浜松市地球温暖化対策実行計画 (区域施策編)[2026](案) に対するご意見ありがとうございました

市民の皆さんからの提出意見と
その意見に対する市の考え方の公表

浜松市産業部カーボンニュートラル推進課

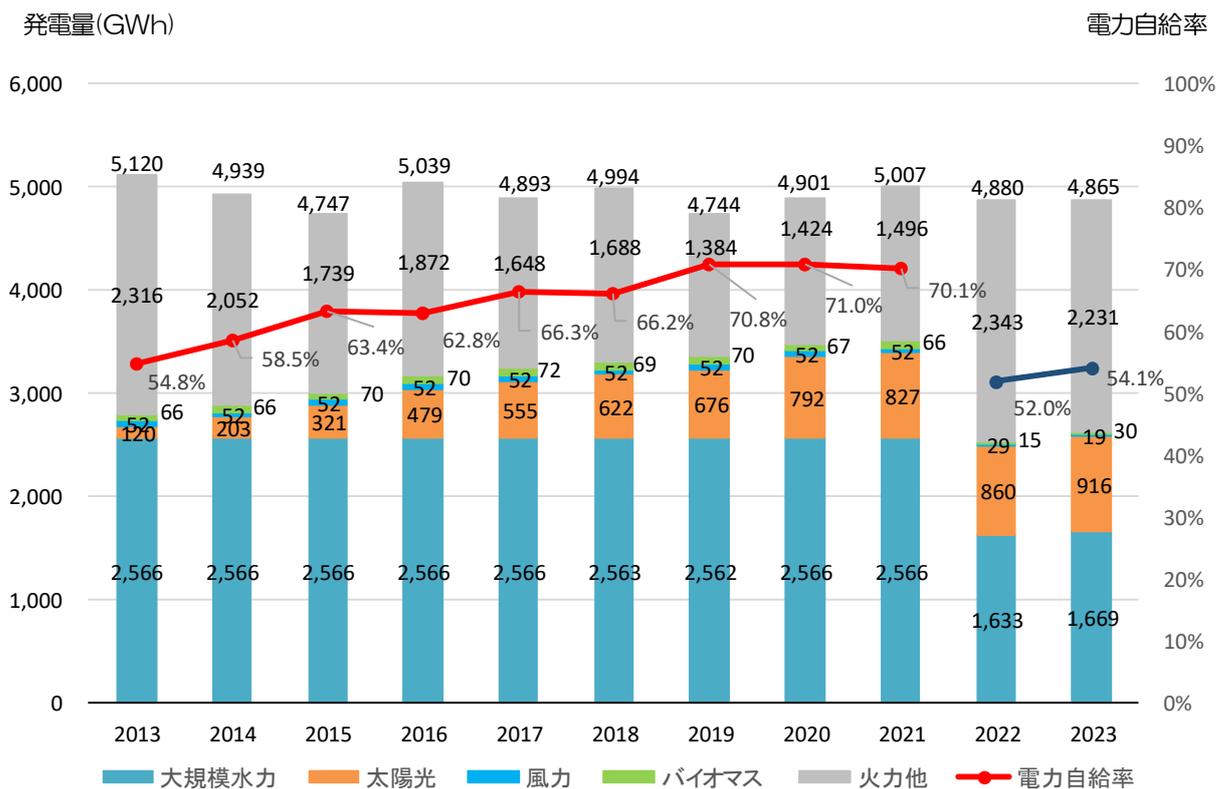
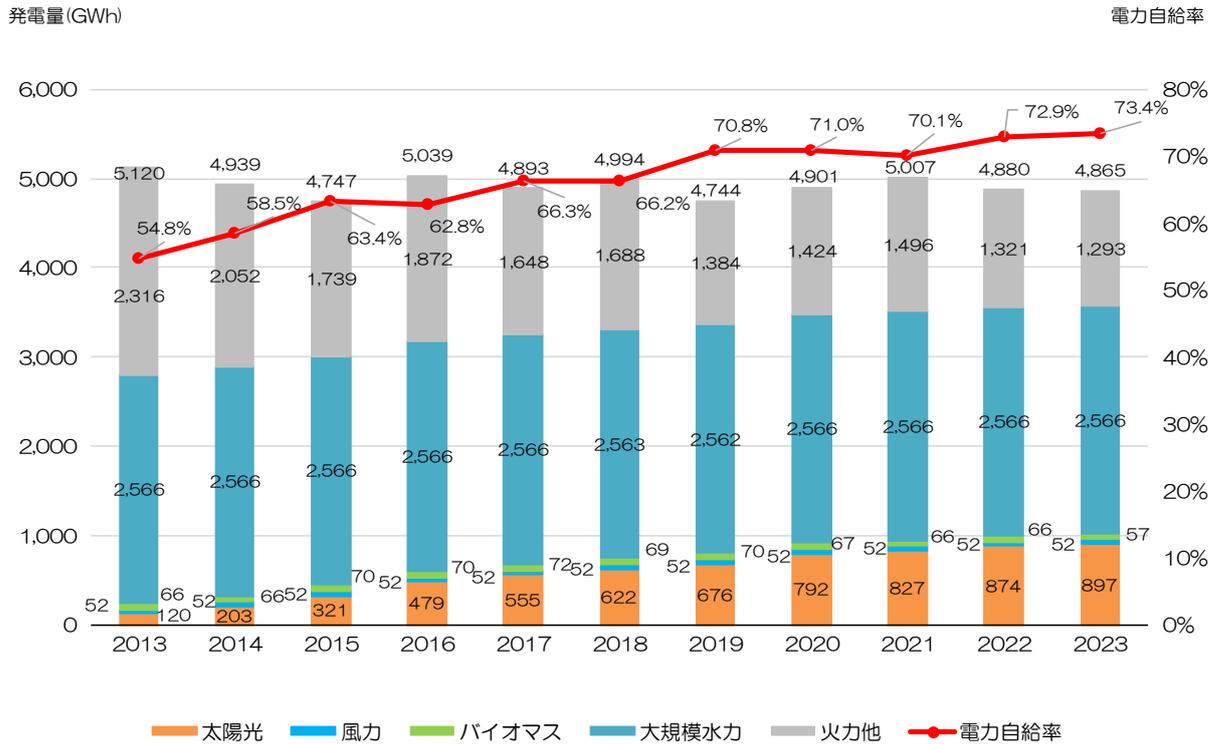
提案 1	電力自給率の算定において、2022年度から逆潮流量を採用したとありますが、「浜松市域“RE100”」は、市内の総消費電力に相当する電気を、市内の再生可能エネルギー施設で生み出すことができる状態のことですので、実測値ではなく、導入量に基づく発電能力で計算すべきと考えます。
-----------------	---

【市の考え方】案の修正

ご意見を踏まえ、下記のとおり本文を修正します。

《修正内容》（修正後計画案 15 ページ）

（修正前）

なお、2022年度から中部電力パワーグリッド株式会社の提供による逆潮流量を採用したことから、より実態に近いデータを把握できるようになりましたが、算定方法の変更により2021年以前のデータと乖離が生じています。

※2013～2021年度の発電量は発電容量などからの推計値、
 2022及び2023年度の発電量は中部電力パワーグリッド(株)提供による逆潮流
 により算定
 (修正後)
 削除

削除
